改善箇所説明図

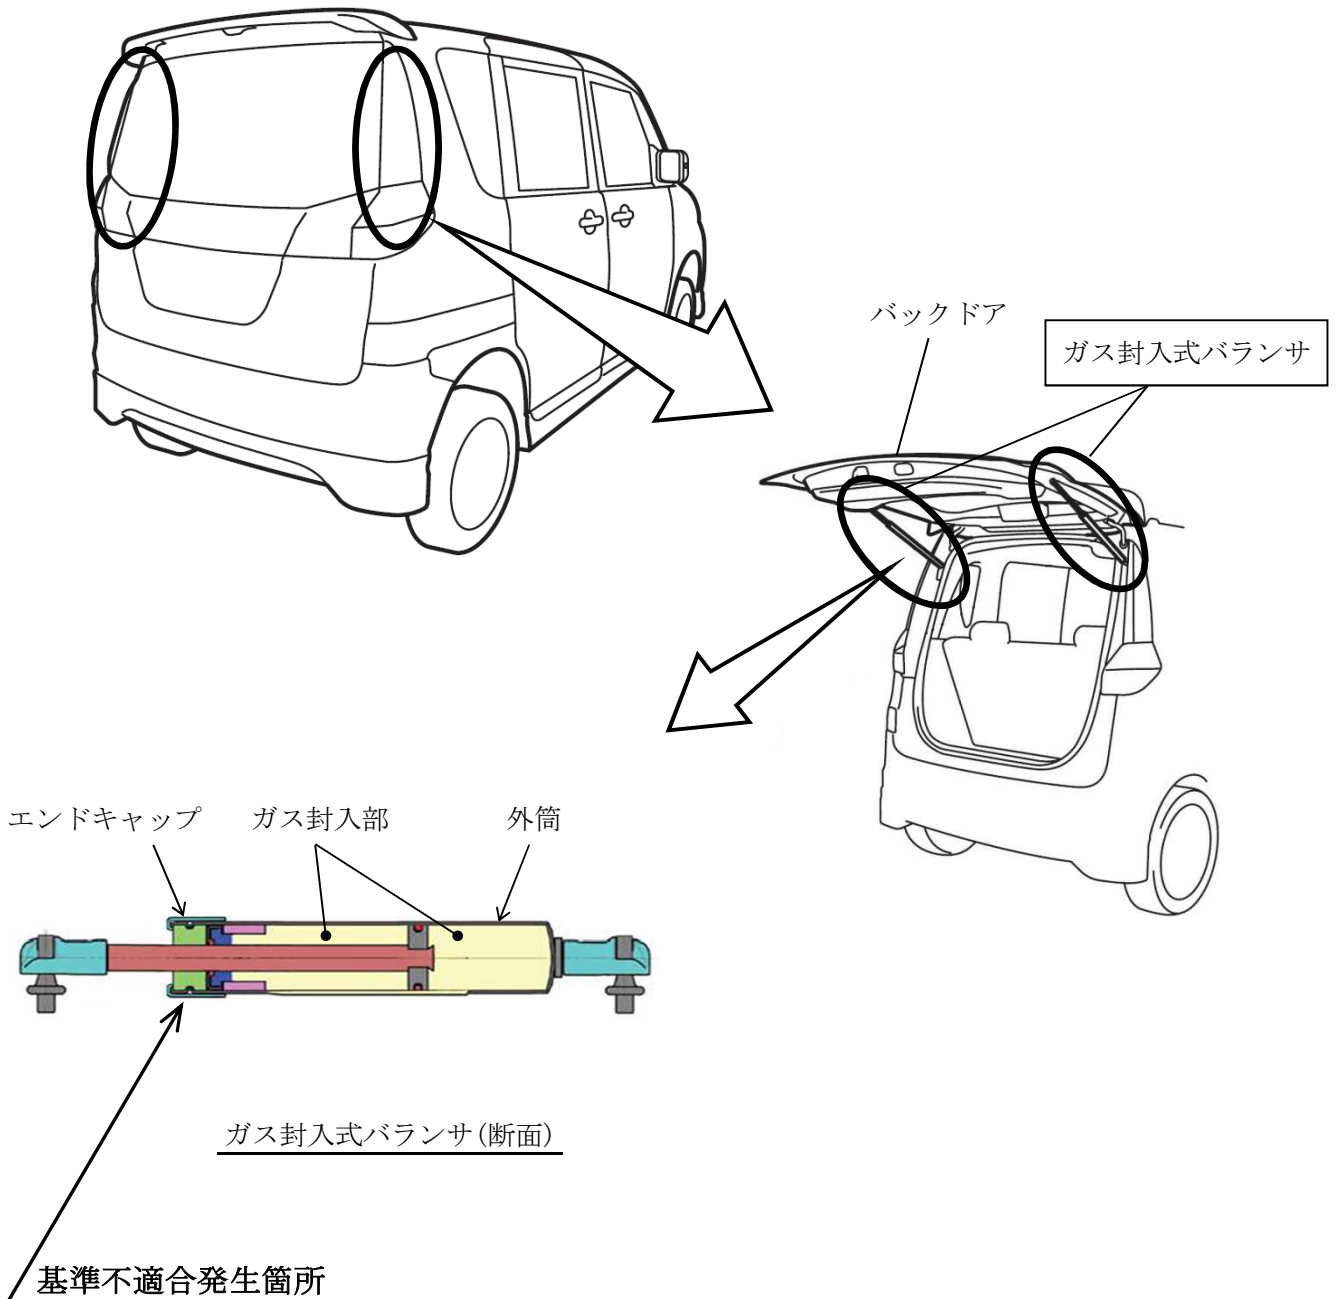
バックドアのガス封入式バランスにおいて、外筒のエンドキャップ部の塗装が不適切なため、外筒が腐食するものがある。そのため、そのままの状態で使用を続けると、腐食が進行して封入されたガス圧により外筒が破損し、最悪の場合、バックドアを開く際に周囲の人が負傷するおそれがある。

全車両、ガス封入式バランスを対策品と交換する。

識別：バックドアのドアラッチの横に赤色のシールを貼付する。
